1. 設計概要

施工者からの意見および対応方針

平面図

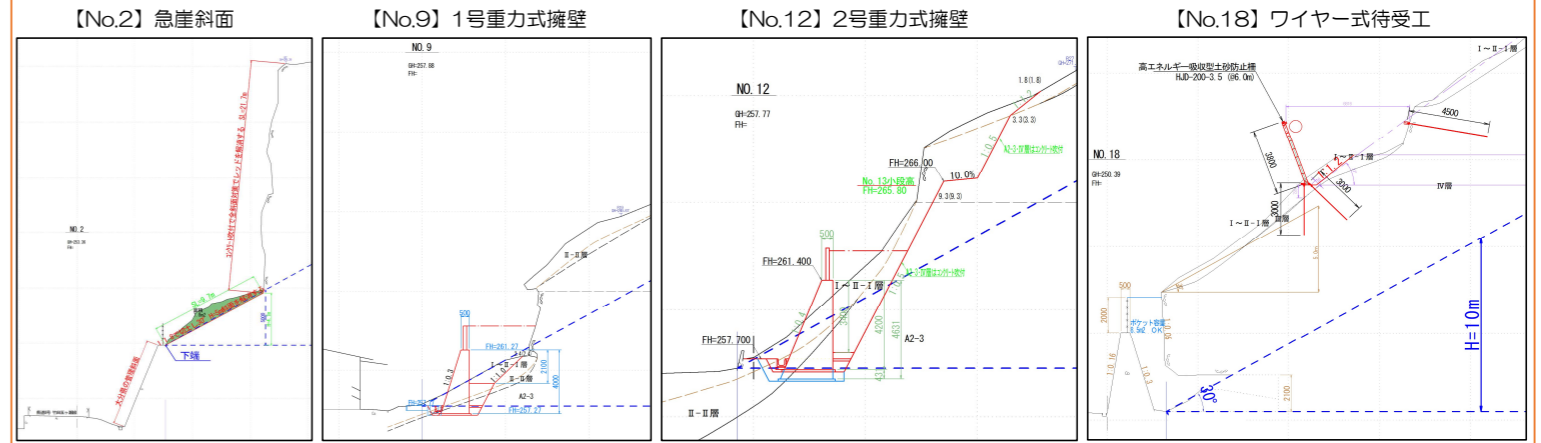
- 全斜面対策計画
  - ・ 稲荷社背面の急崖斜面コンクリート吹付について
    - 樹木がないため、伐開は不要である。
    - 急崖斜面の整形およびコンクリート吹付施工時に、稲荷社建屋全体の養生が必要である。（単管足場+合板+ブルーシートの養生）
  - ・ No.2横断前後の中段斜面の土砂掘削部（V $\approx$ 150m<sup>3</sup>）について
    - 人力施工は不可であり、市道山川五反切線にクレーン設置してバックホウを吊上げての機械施工となる。
    - 市道山川五反切線に25tクレーンを設置し、0.1m<sup>3</sup>のバックホウを吊り上げる。
    - その際にアウトリガーの張り出しのために、盛土と敷鉄板で平場をつくる。ガードレールも支障になるため、撤去及び再設置を行う。
    - 竹林の伐開面積および土砂掘削における県道8号への流出防止用大型土のうの設置数量を計上する。
    - 県道8号は通行止めとなり、高圧電線の架線があるため保護する必要がある。

- ・ 仮設防護柵について
  - 擁壁最接近位置であるNo.9横断のトイレ箇所のみ土砂掘削用の仮設防護柵を計画する。（H=2m程度、幅5m程度）
- ・ 支持力について
  - 地盤載荷試験により支持力不足が確認された場合は、保全対象⑤敷地内に井戸があるため、改良ではなく置換えで計画する。

- ・ 擁壁背面の樹木の伐開、仮設防護柵およびお墓の養生について
  - 擁壁背面の伐開面積の計上が必要である。
  - 斜面掘削および伐開にあたり、お墓背面の仮設防護柵およびお墓の養生が必要である。（単管足場+合板+ブルーシートの養生）

- ・ 背面の竹林伐開について
  - 保持ケーブルまで、竹林伐開面積の計上が必要である。
- ・ 支柱設置部及び、支柱背面の切土について
  - 切土はワイヤー式待受けの仮設足場の平場を利用、または自走し0.1m<sup>3</sup>のバックホウを切土箇所まで到達させ施工する。

- ・ 市道山川五反切線より保全家屋の進入路から敷地内を通じて、No.9方向への計画を行う。
- 計画案を作成し地権者の承諾を得る必要がある。
- コンクリート舗装で勾配20%程度は登坂可能である。（業者回答）
- 地権者との協議の結果、同意が得られなかったため、市道寺道線よりNo.14方向に進入して施工を行う。

- No.12前後の阿蘇2-3間隙堆積物および阿蘇3溶結凝灰岩の層における切土（勾配1：0.5）の掘削機械は、隣地での施工実績により0.2m<sup>3</sup>のバックホウで可能である。

- No.15～No.20区間のワイヤー式待受け工施工時に、保全家屋への進入路（市道寺道線）の通行規制が必要である。
